CONSORZIO 4 BASSO VALDARNO

OGGETTO: ex art 81 DPR n 616/77 e DPR n 383/94 e SS.MM e II. Procedimento di Localizzazione delle Opere di interesse Statale per l'Accertamento di Conformità alle prescrizioni delle norme e dei piani urbanistici ed edilizi. CNR Pisa "Dimostratore Life Demo da realizzare all'interno della ricerca del CNR di Pisa. Provv. Oo.pp. class. 457 class.458 class 459 Vs. nota ns. prot. 11391 del 14.07.22 -Parere di competenza per la fattibilità di massima dell'opera-.

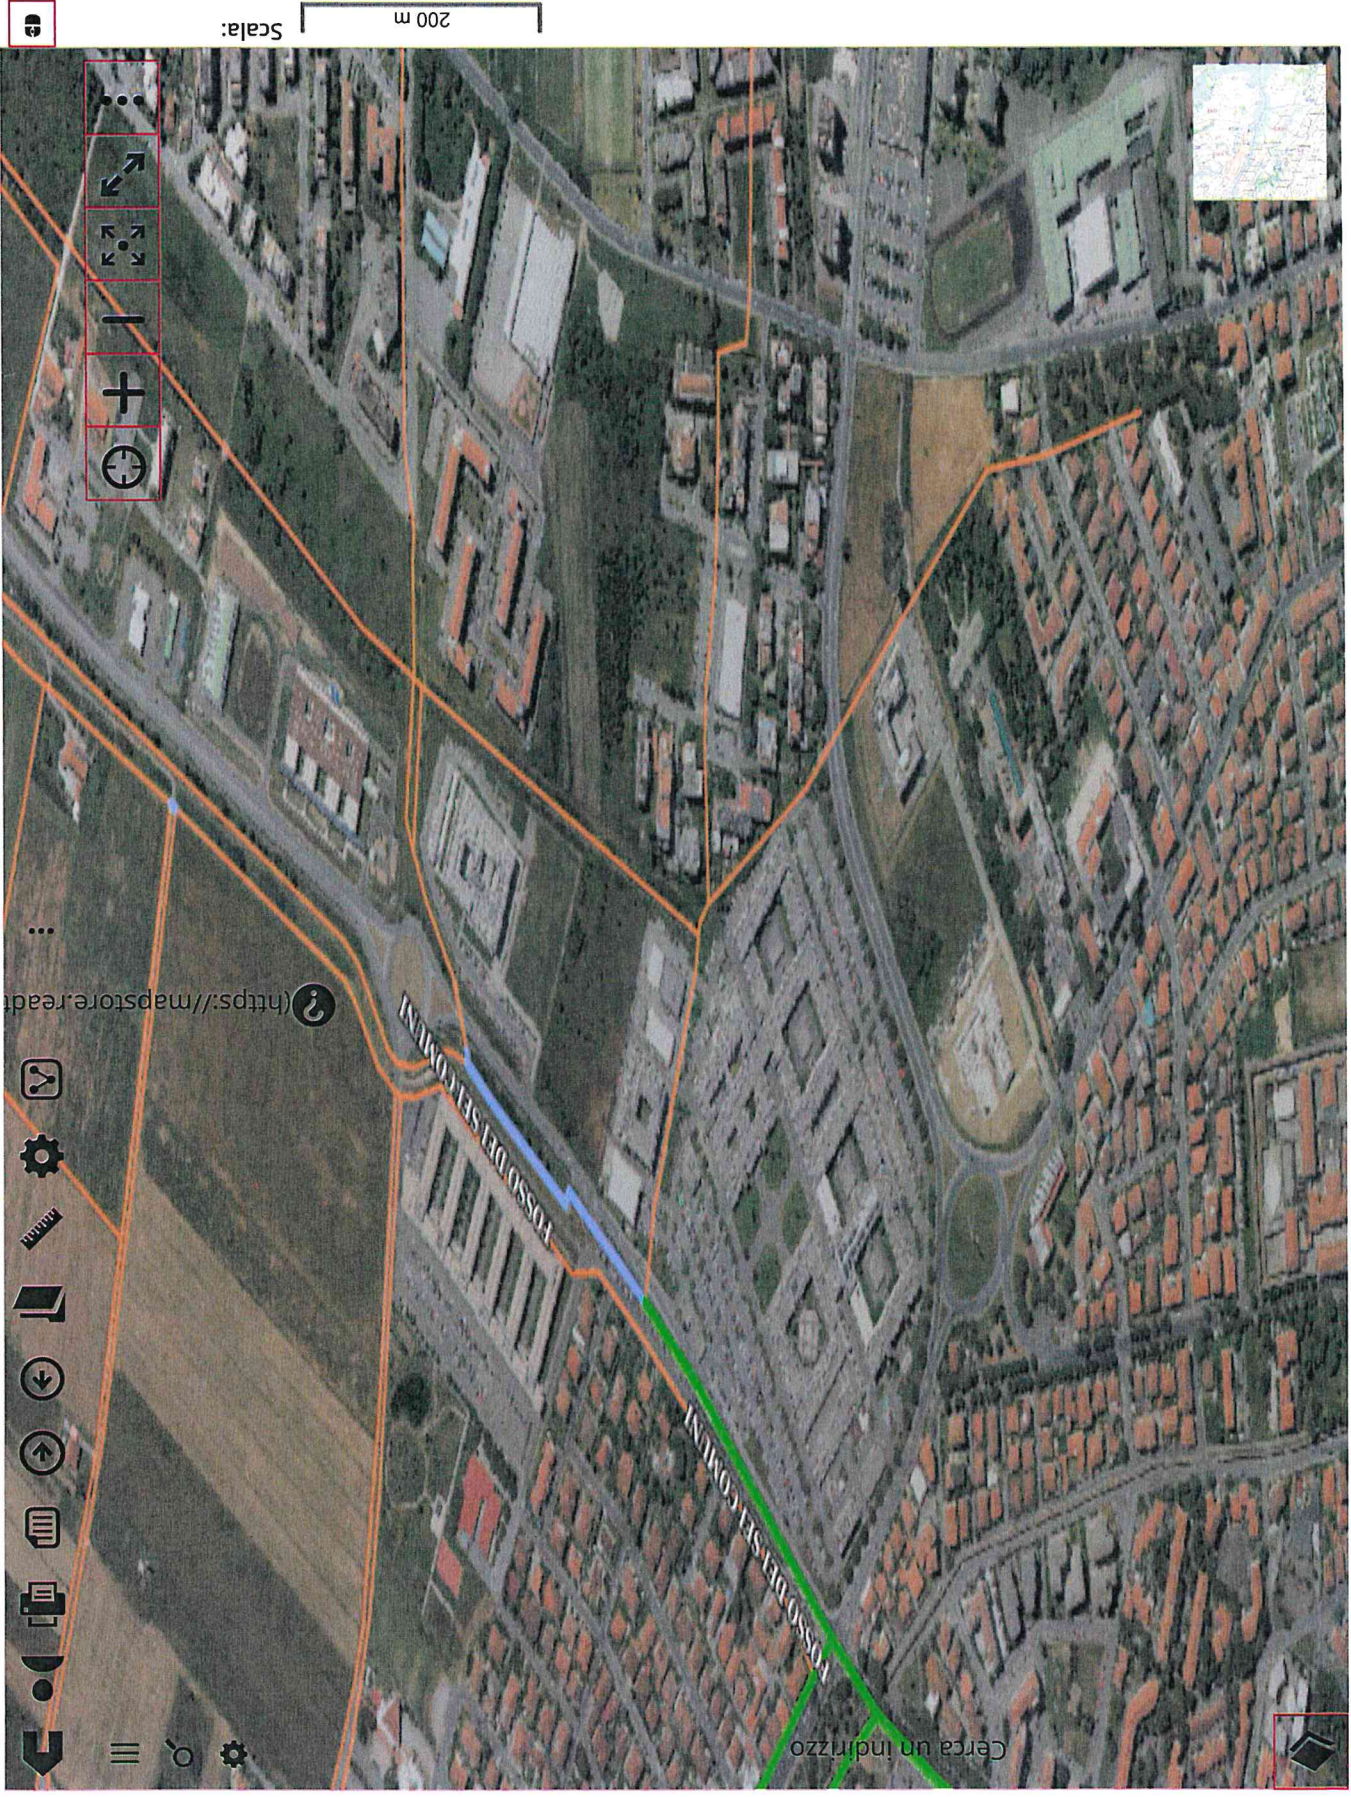
- Dagli elaborati allegati alla class. Prov. Oo.pp. 457 (planimetria generale E-A 04 ed anche sezioni stato di progetto E-A 10) si evince che il nuovo manufatto destinato alla Biomedicina Sperimentale, risulterebbe avere le fondazioni ad una distanza dallo scatolare esistente di ml 1,65. Tale distanza risulta essere in contrasto con quanto previsto dal R.D. 368 del 1904 che impone come distanza minima inderogabile dei manufatti dal fosso (ciglio superiore/estremo scatolare) mai inferiore a ml 4.

- Dagli elaborati allegati alla class. Prov. Oo.pp. 459 (planimetria generale E-A-03 ed anche sezioni di progetto E-A-07) si evince che il nuovo manufatto destinato al “Dimostratore Life Demo” risulterebbe avere le fondazioni ad una distanza dallo scatolare esistente di ml 2,30 ed anche un muro di cinta a ml 1,50. Tali distanze risultano essere in contrasto con quanto previsto dal R.D. 368 del 1904 che impone come distanza minima inderogabile dei manufatti dal fosso (ciglio superiore/estremo scatolare) mai inferiore a ml 4.
